## **Additif 28: Règlement n° 29**

### **Révision 2 – Amendement 1**

Complément 1 à la série 03 d'amendements – Date d'entrée en vigueur: 13 février 2014

**Prescriptions uniformes relatives à l'homologation des véhicules en ce qui concerne la protection des occupants de la cabine d'un véhicule utilitaire**

Annexe 3, Appendice 2,

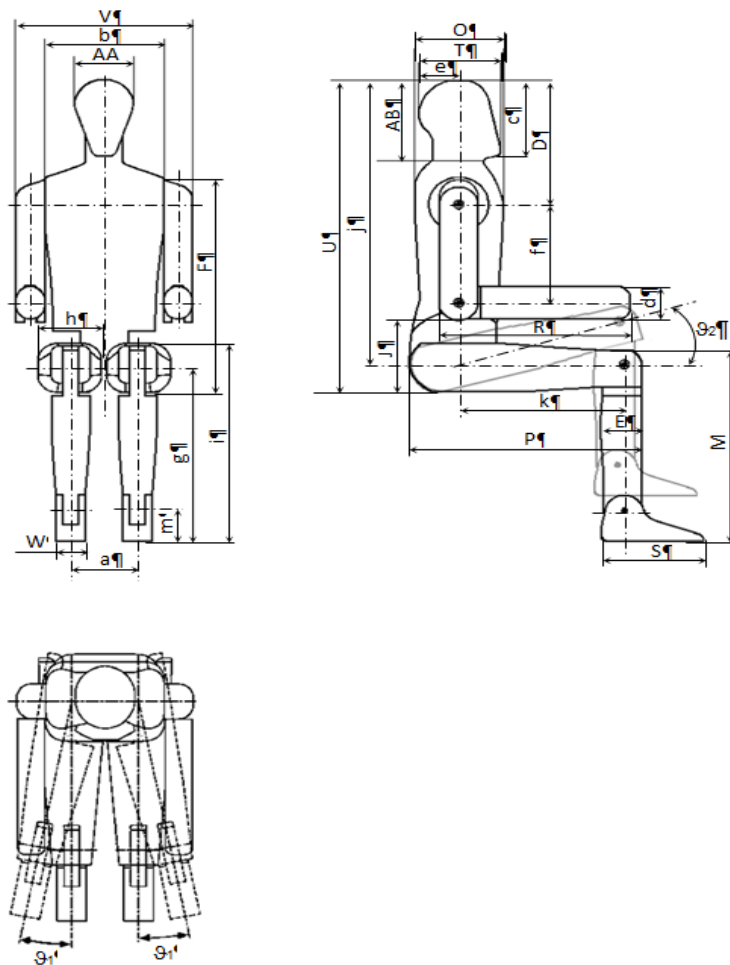
Figure, modifier comme suit:
